Thermo8

Es soll die Temperatur mithilfe von 8 NTCs gemessen werden.

Meckerliste

Der gefixte Schaltplan

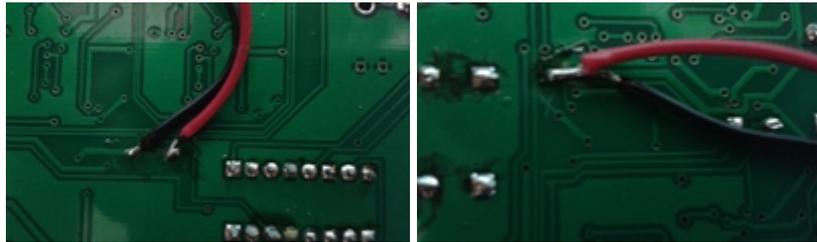
Der alte Schaltplan, wo noch die Versorgungsspannungen der OPs falsch angeschlossen sind, siehe Meckerliste (mit diesem Schaltplan wurden die Platinen bestellt)

- Die Versorgungsspannung des OPs auf dem Oberschaltplan ist falsch an die Versorgungsspannungen der OPs auf den Unterschaltplänen angeschlossen

Der Fehler der Schaltung wurde auf folgender Weise behoben:

Zwischen den Lötstellen der Kabel wurde mit einem Cuttermesser die Leitungen durchtrennt. Hier
